軽微な変更届

開発協議申出書 受付番号	第 R8-78 号
開発構想の名称	阪上 龍雄 様 賃貸アパートⅡ期 新築工事
開発事業区域 の位置	宝塚市 口谷西三丁目29番9
協定締結年月日	年 月 日
標識の修正(予定)日	令和8 年 7 月 16 日
変更の理由	近隣要望によるごみ置場の位置の変更 土地分筆により「の一部」が無し

物件作品名/Title
(仮称)
阪上 龍雄 様 賃貸アパートⅡ期新築工事

図面種別 / Drawing	土地利用計画図	
	縮尺 / Scale S=1:150	日付 / Date

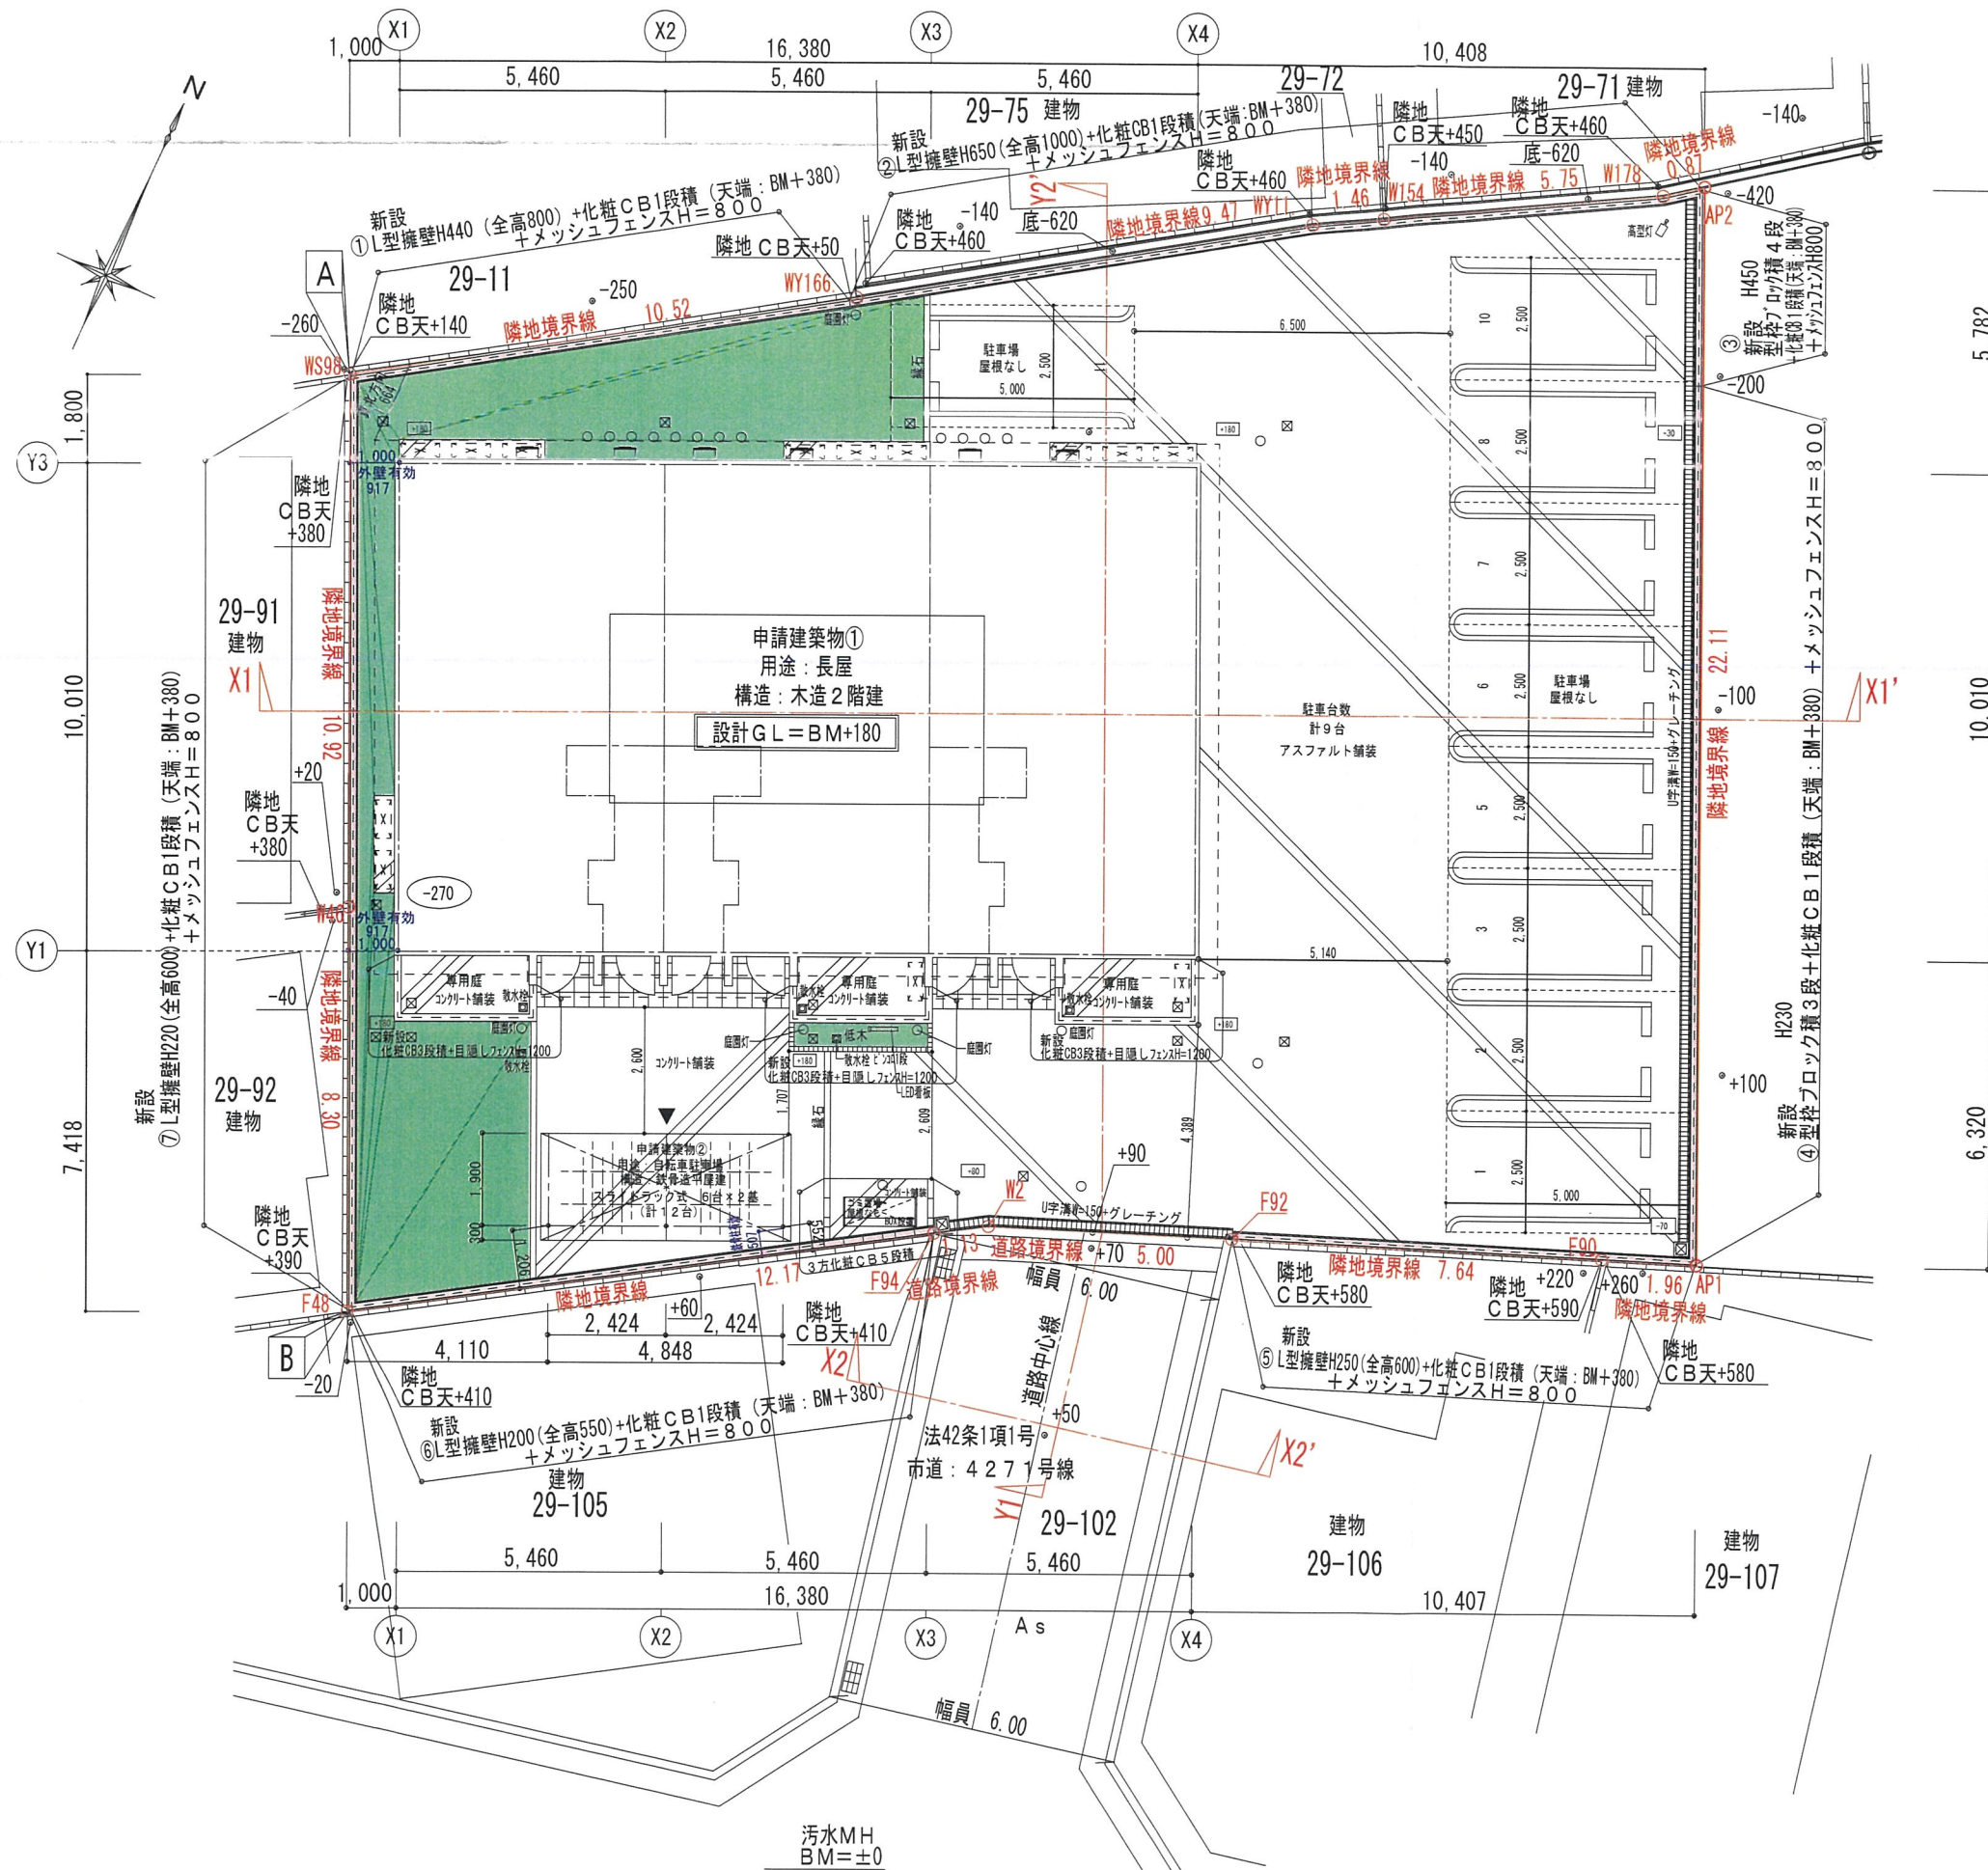
変更項目	新	旧
ごみ置場の位置	土地利用計画図 造成計画平面図	土地利用計画図 造成計画平面図
